【公報種別】特許法第 17 条の 2 の規定による補正の掲載

【公開番号】特開2010-161318(P2010-161318A)

【手続補正書】

【提出日】平成23年12月19日 (2011.12.19)

【図 4】

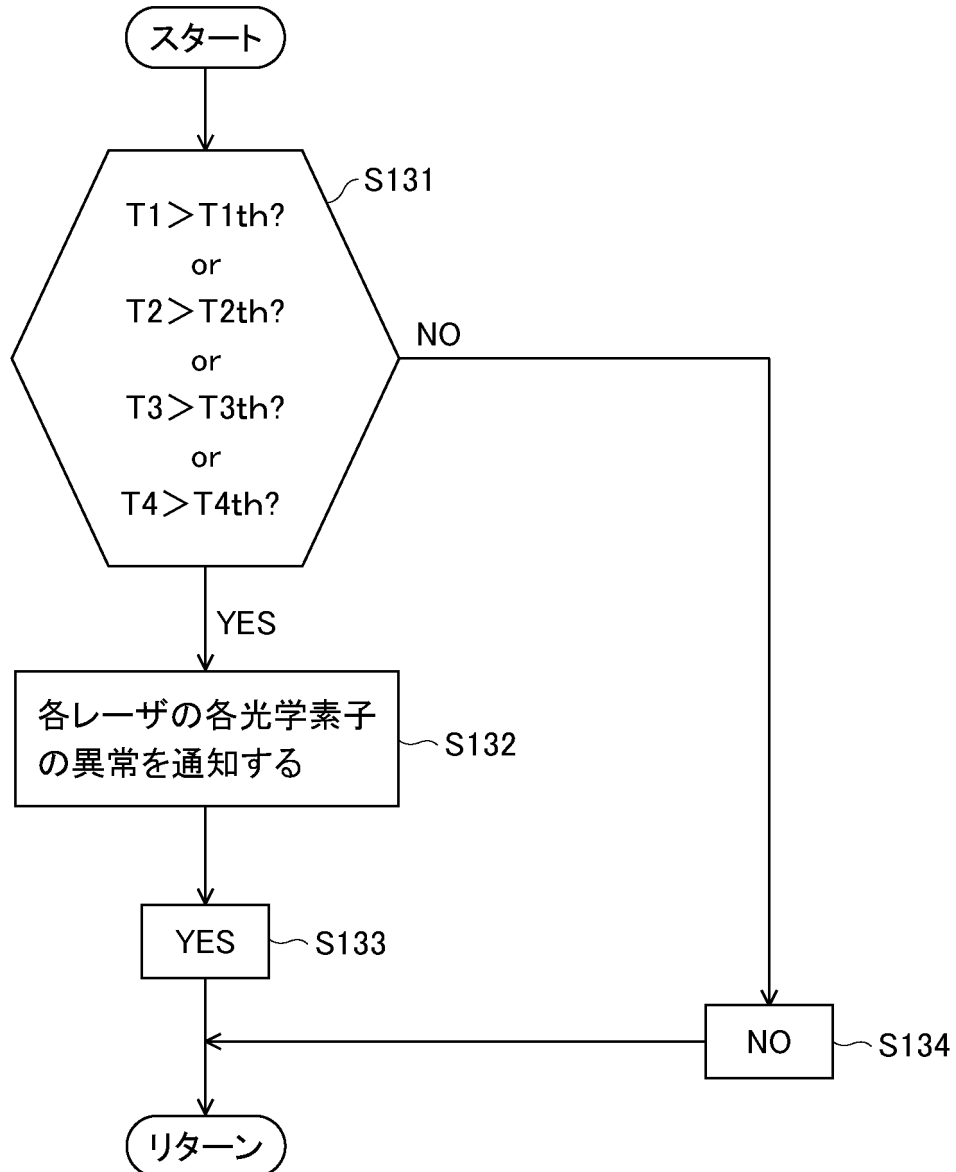
【補正対象書類名】図面

【補正対象項目名】図 4

【補正方法】変更

【図 8】

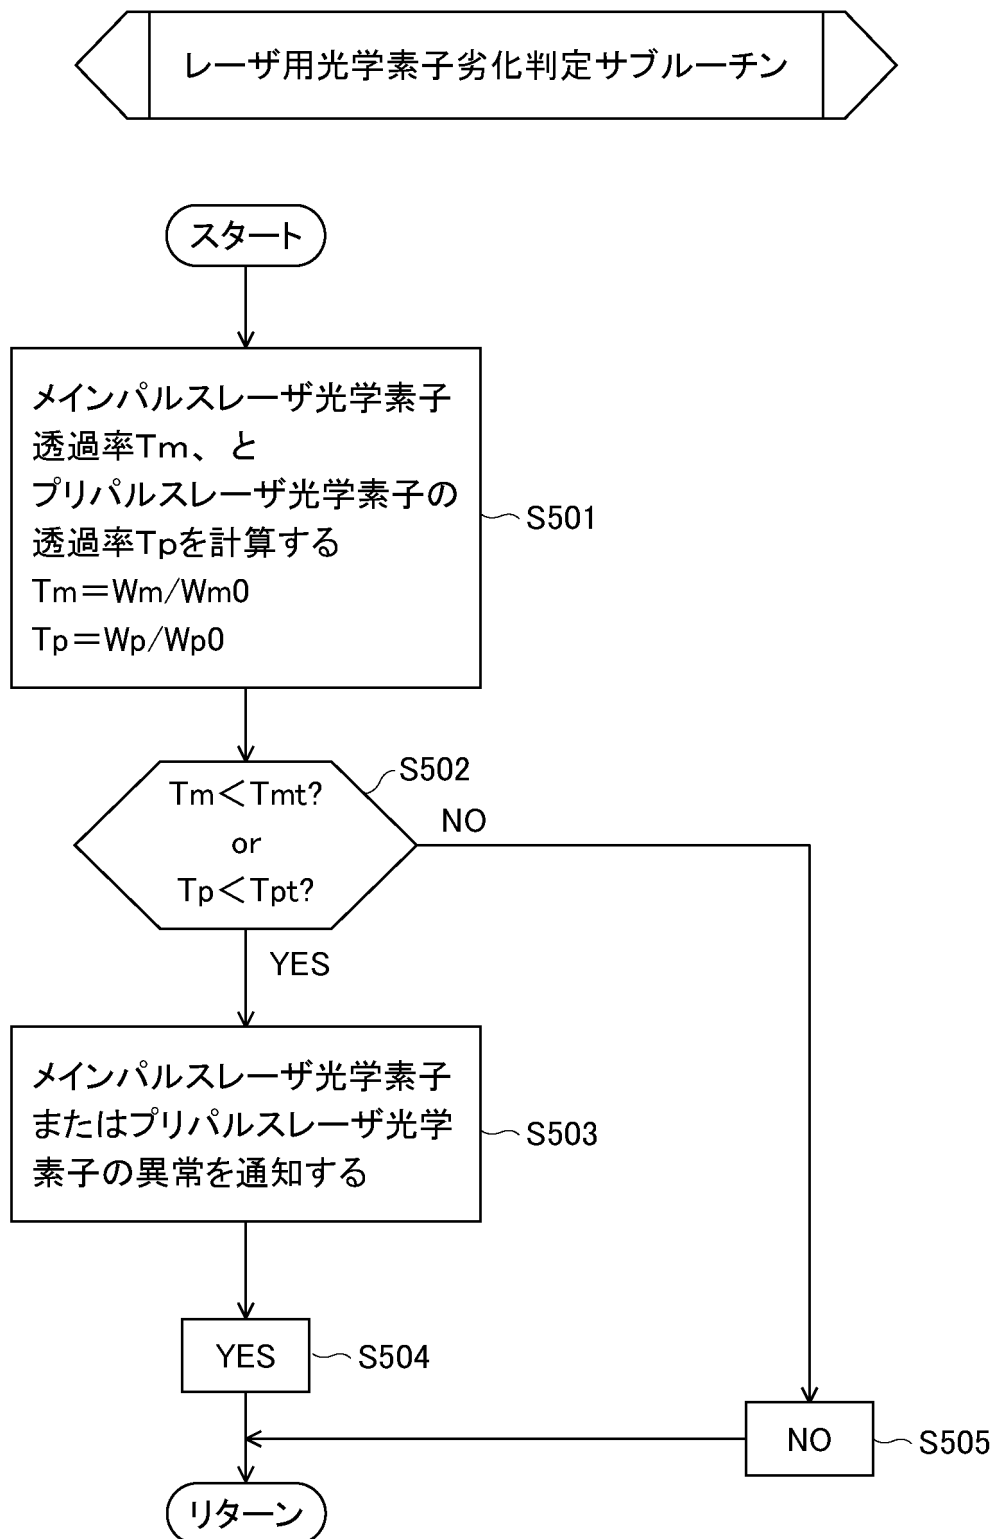
【補正対象書類名】図面

【補正対象項目名】図 8

【補正方法】変更

【図 1 3】

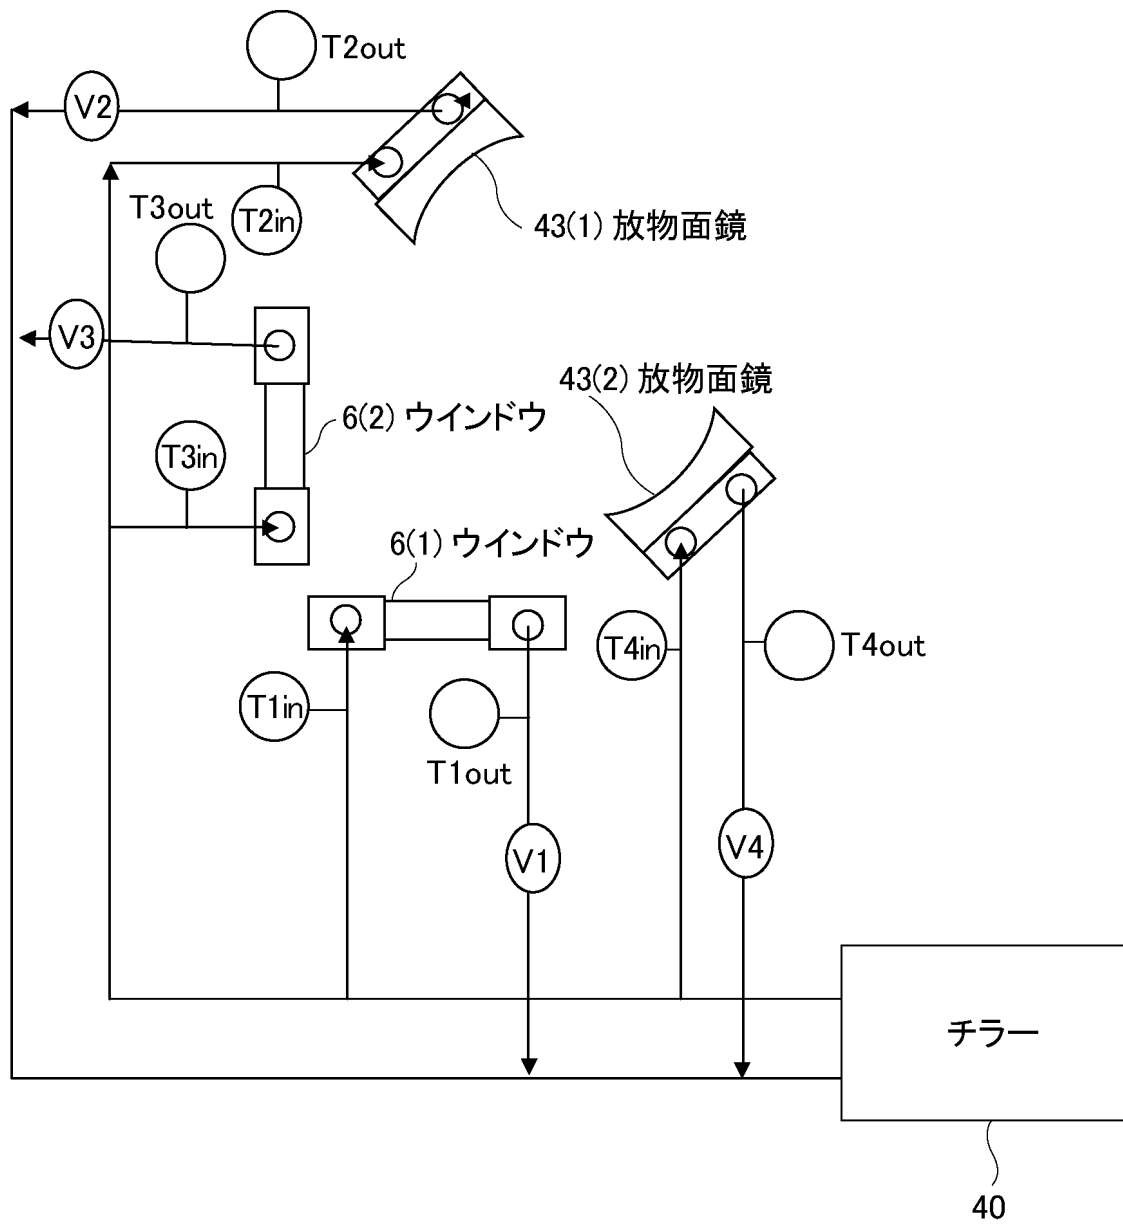
【補正対象書類名】図面

【補正対象項目名】図 13

【補正方法】変更

【図 1 4】

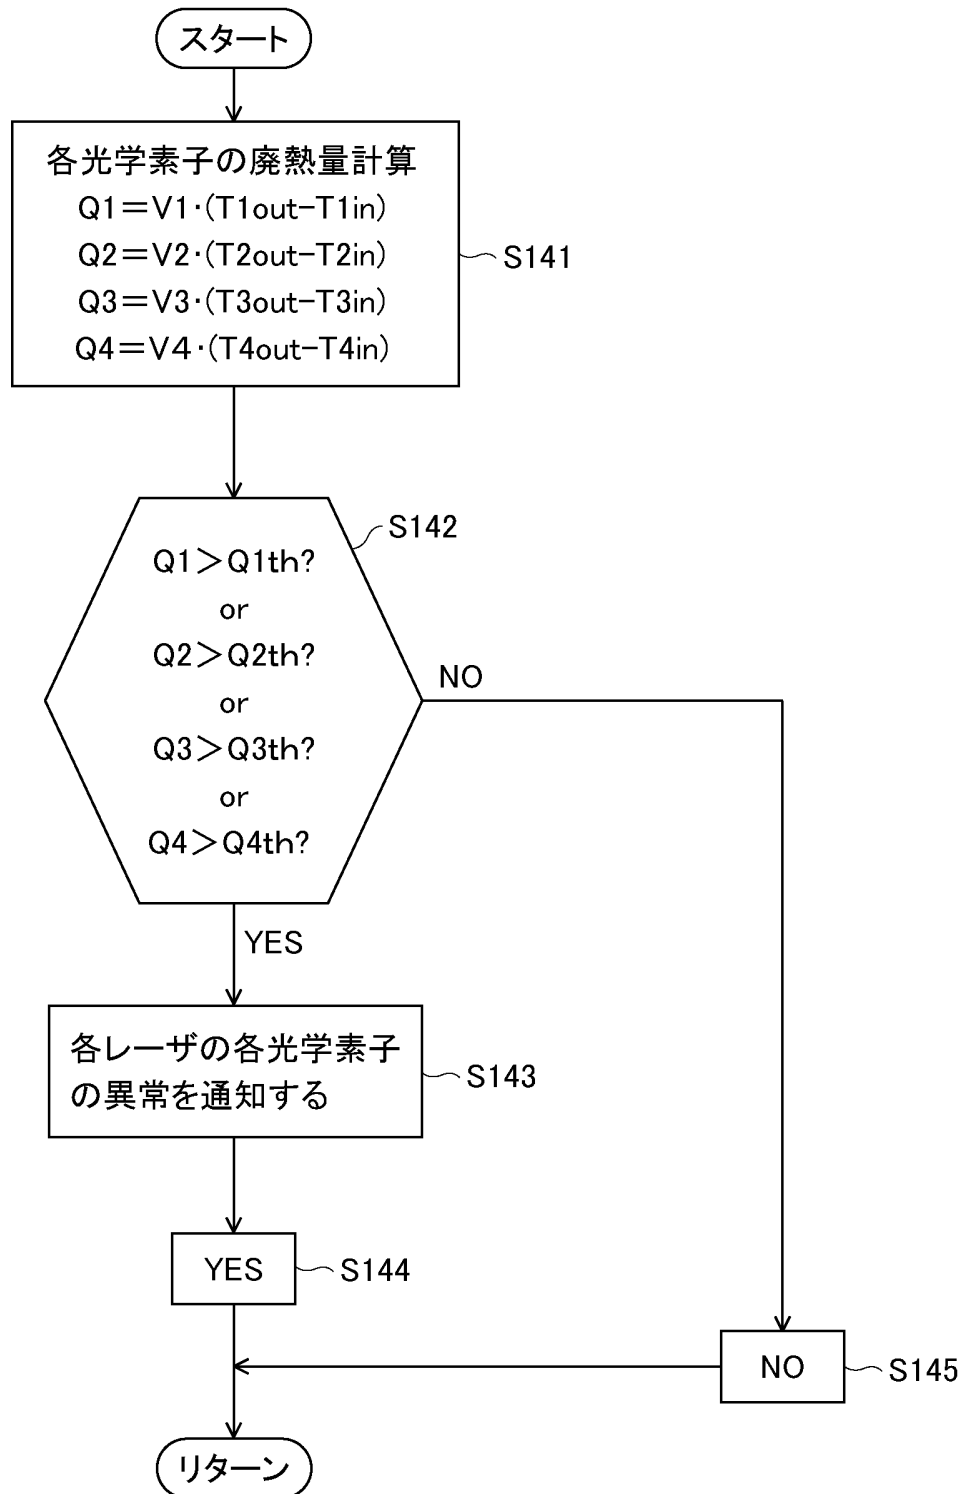
【補正対象書類名】図面

【補正対象項目名】図 1 4

【補正方法】変更

【図 15】

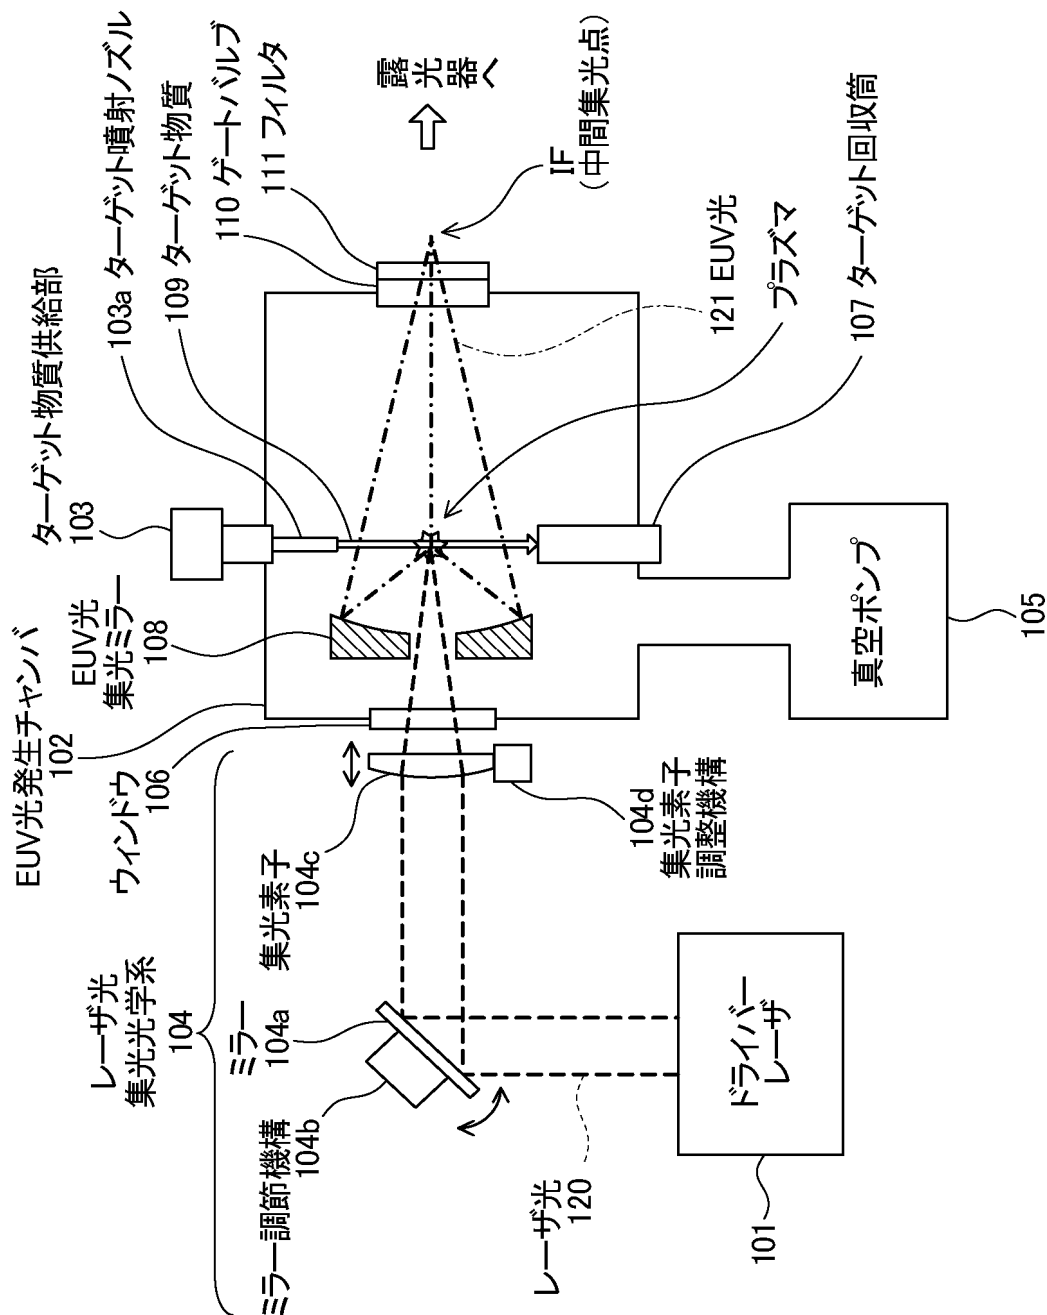
【補正対象書類名】図面

【補正対象項目名】図 15

【補正方法】変更
